**PROPOSTA DE MODIFICACIONS A INCORPORAR AL “MAPA DE CAPACITAT ACÚSTICA DE GAVÀ”  
(APROVAT INICIALMENT PEL PLE MUNICIPAL DE 28-3-2019) PER L’APROVACIÓ DEFINITIVA.**

L'Ajuntament de Gavà, en compliment de la Llei 9 de la Llei 16/2002 de 28 de juny de protecció contra la contaminació acústica, ha redactat i aprovat inicialment, pel Ple de 28 de març de 2019, el Mapa de Capacitat Acústica del Municipi.

- Carrer Francesc Viñes banda nord passa de A4 a B2.
- Carrer Rius i Taulet (recentment oberta) A4.
- Vial D1 (Pla de Ponent) passa B1 a B2.
- Bucle del "Silvi's" passa B1 a B2.
- Adequació al terme municipal vigent, zona de La Murtra.

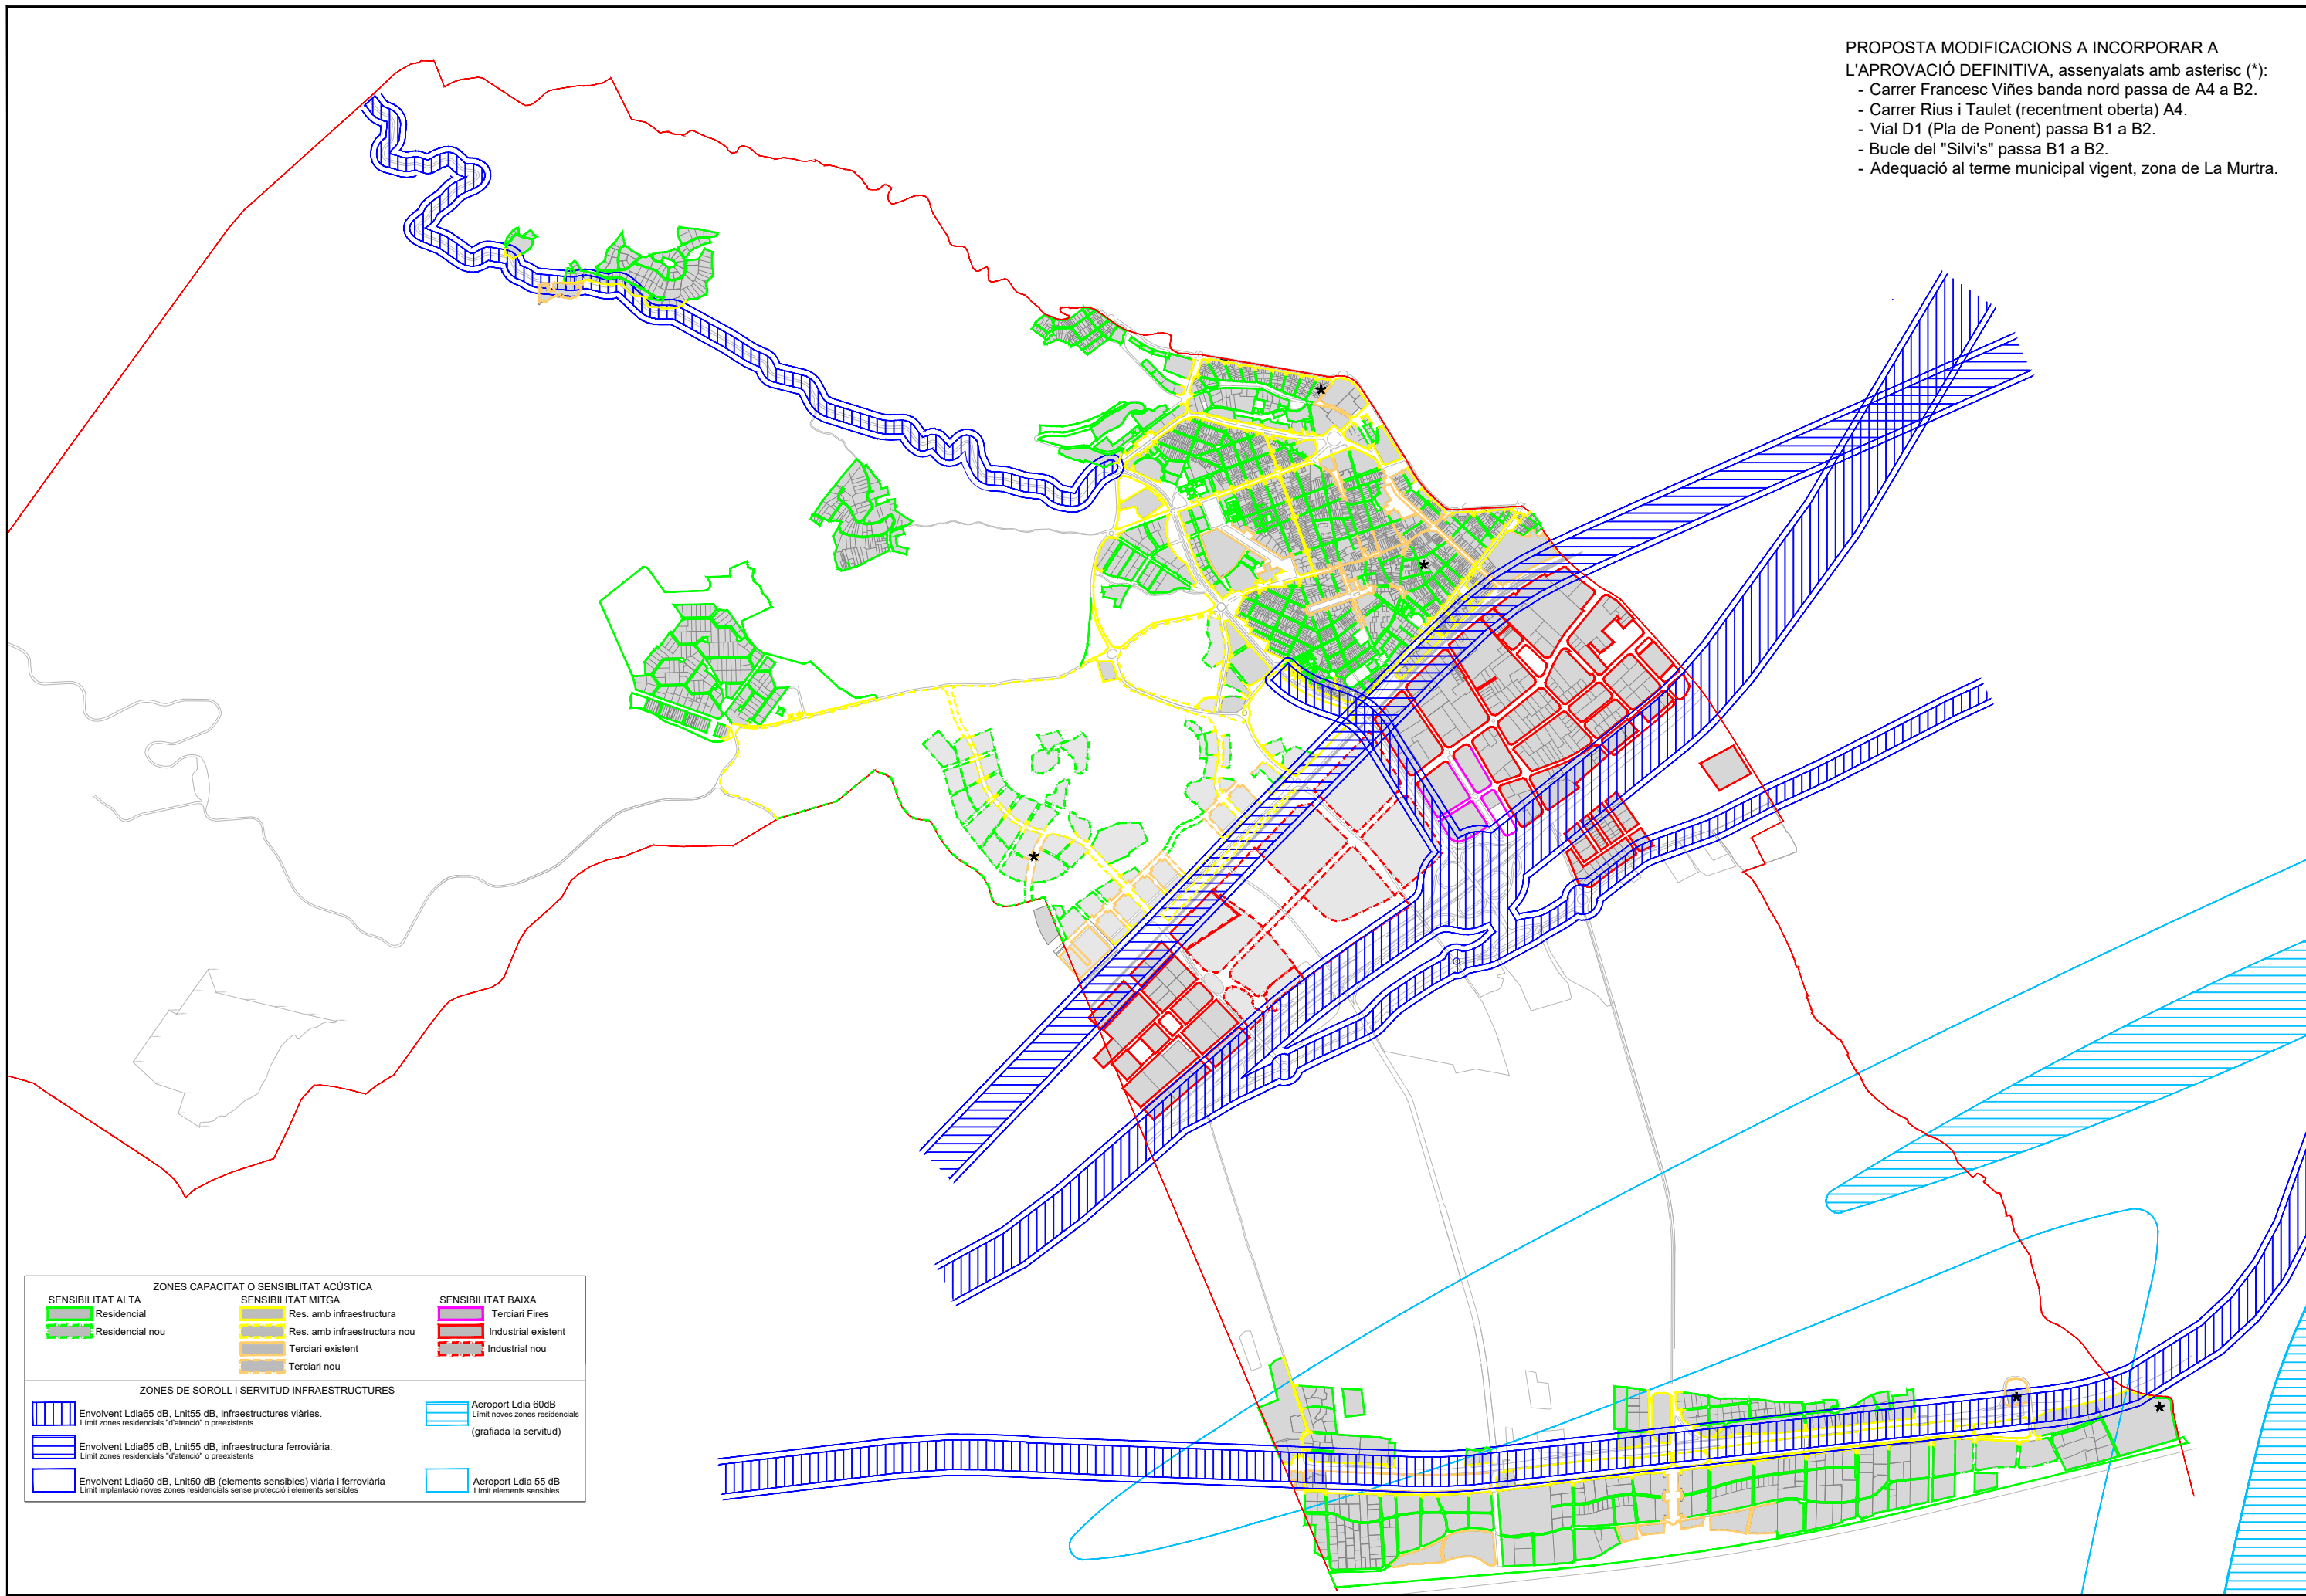
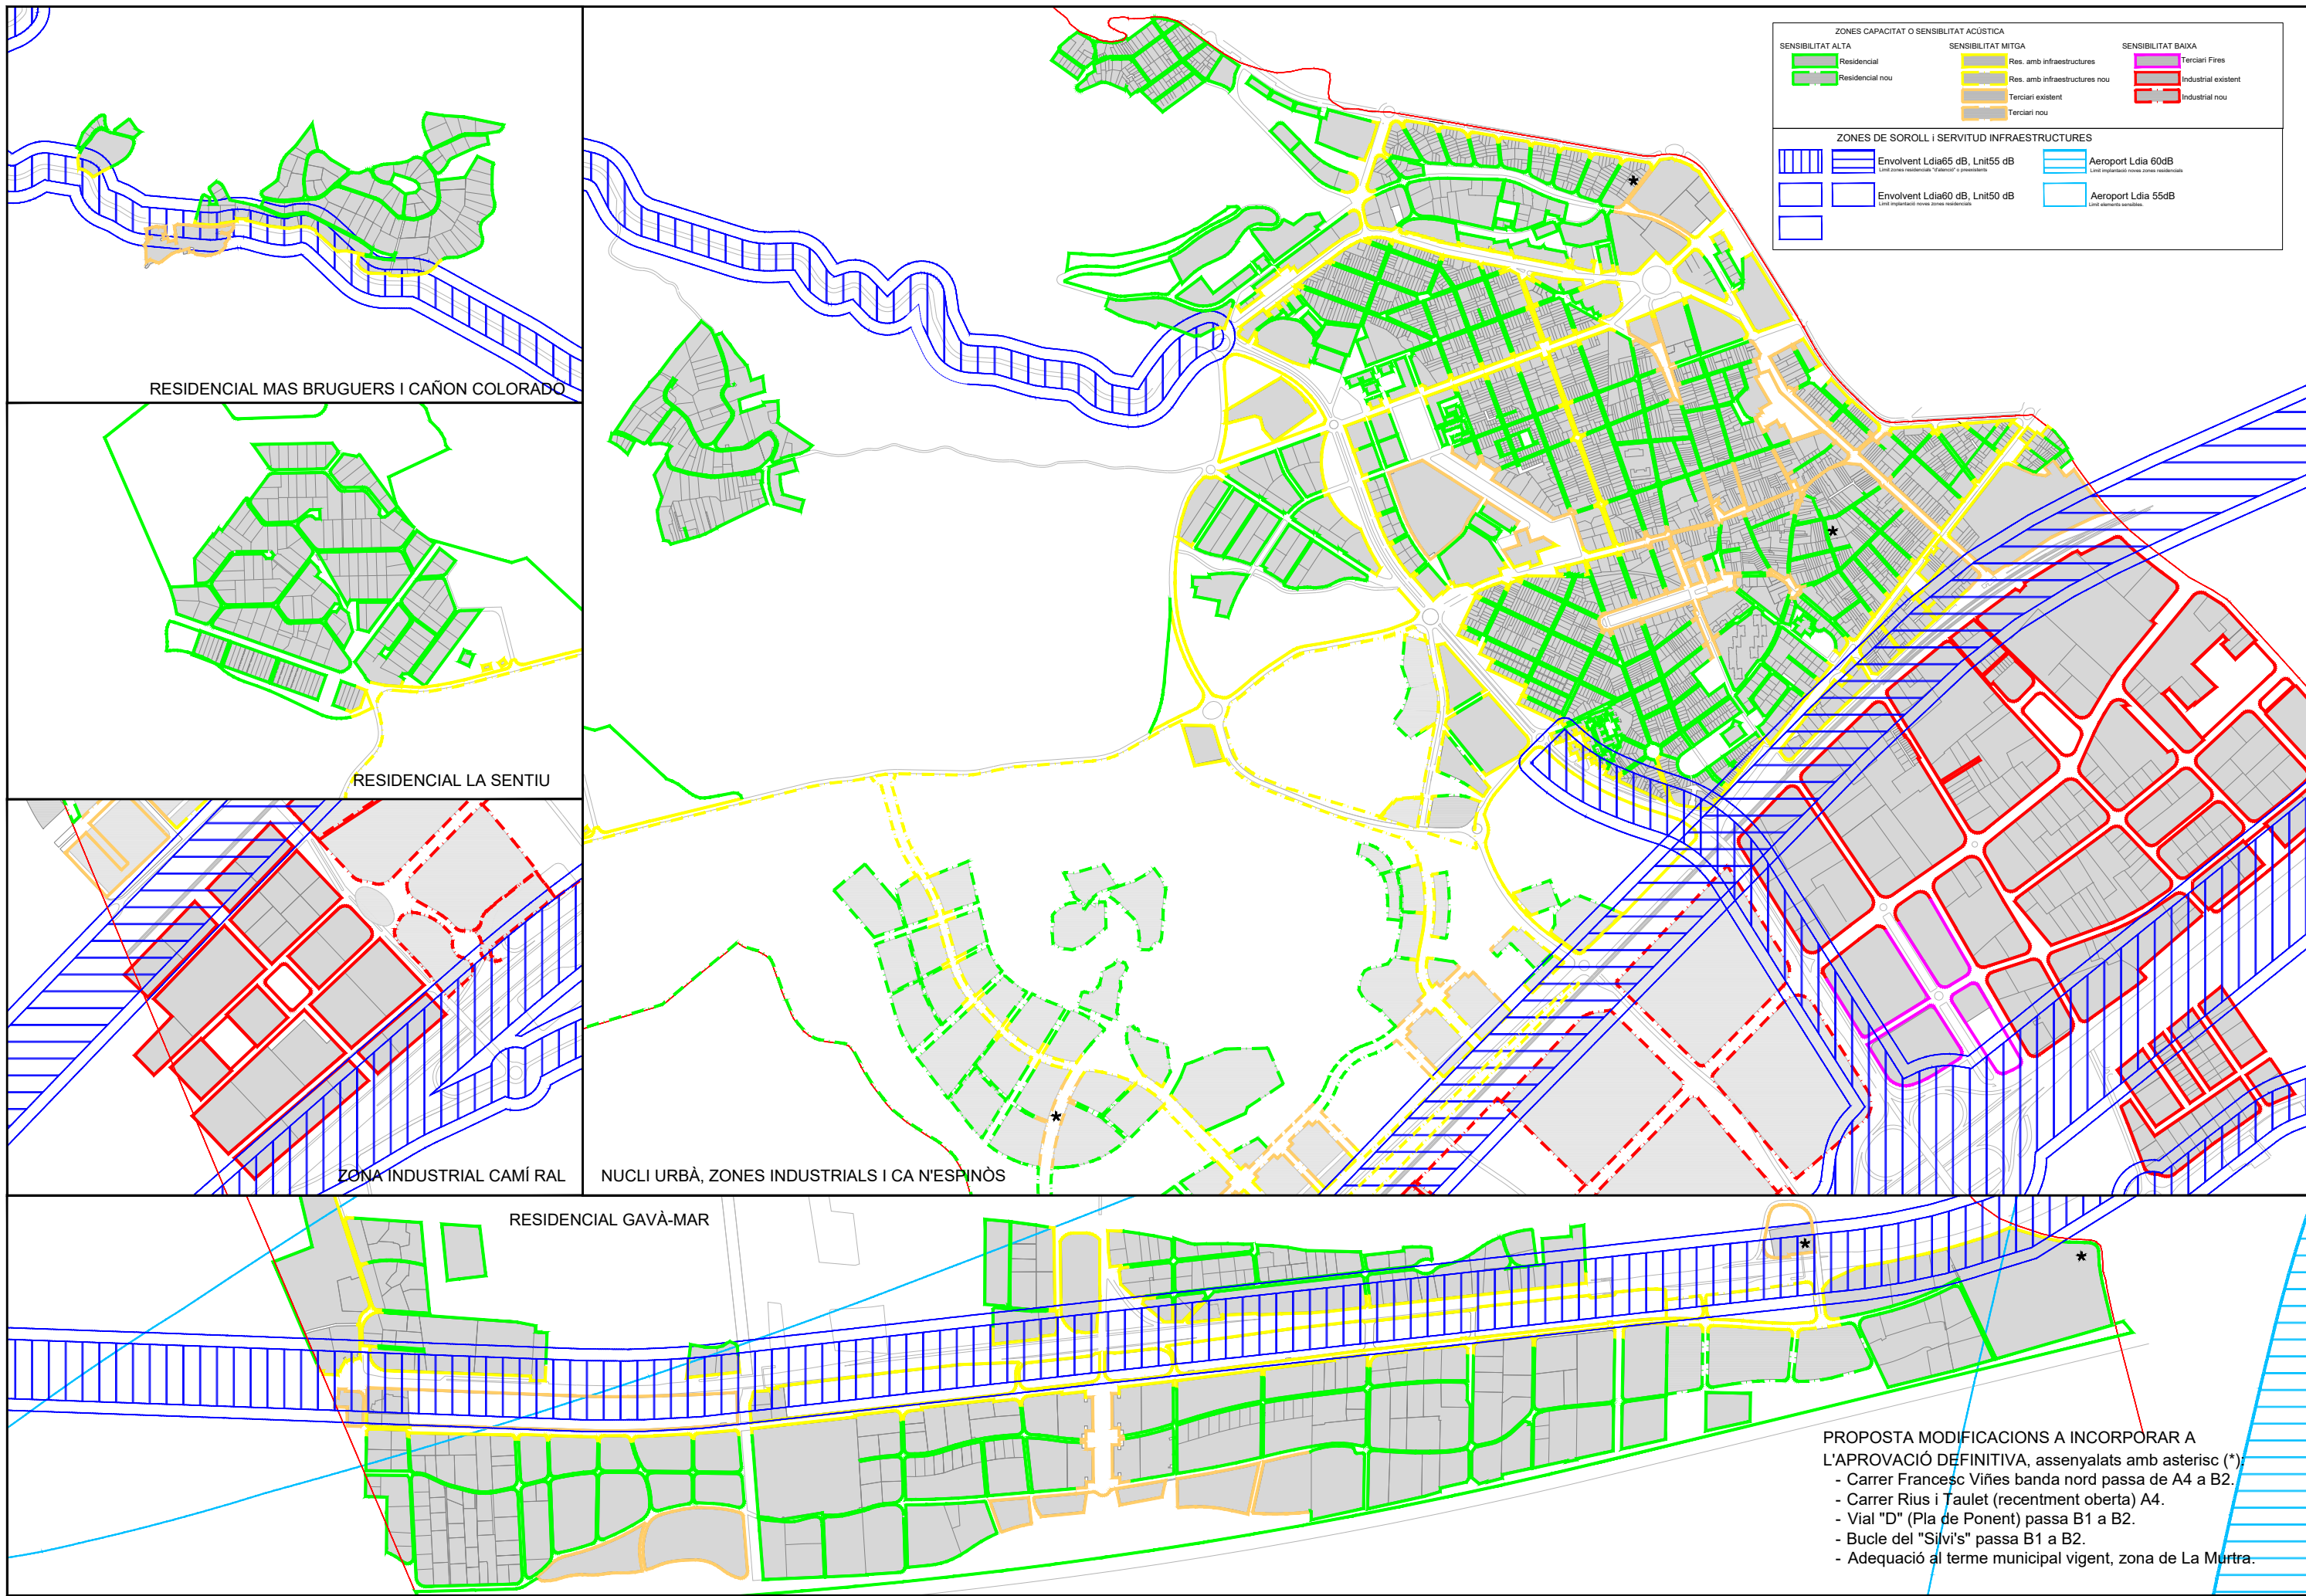
- Carrer Francesc Viñes banda nord passa de A4 a B2.
- Carrer Rius i Taulet (recentment oberta) A4.
- Vial "D" (Pla de Ponent) passa B1 a B2.
- Bucle del "Silvi's" passa B1 a B2.
- Adequació al terme municipal vigent, zona de La Murtra.
